## 不具合連絡書

連絡受理日	2011年 7月 4日		AM	<input checked="" type="radio"/> PM	2	:	20
不具合受付者名	営業 ・ <input checked="" type="radio"/> 品質保証		1	課 田幸 大輔			
客先名	第一電子工業株式会社		連絡者名		品質保証部 田崎様		
客先よりの連絡方法	( )電話	( )郵便	( )荷物	( <input checked="" type="radio"/> )Eメール	( )FAX		
不具合区分	( )苦情	( <input checked="" type="radio"/> )不良	( )クレーム				
図番 / 品名	G-108261		/		BB4-PAA26AA3-506S-L		
ロットNo./数量	110523-2-Y-02		/		18,920

品名	BB4-PAA26AA3-506S-L
図番	G-108261
製造ロットNo.	110523-2-Y-02
数量	18920 pcs
つなぎ	0・1・2・3

## 略図(必要な場合のみ)

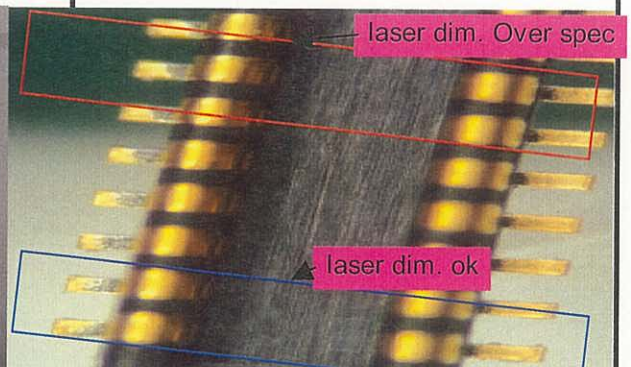
Niバリア先端位置スペックアウト  
規格: 1.50±0.1  
実測値: MAX1.644
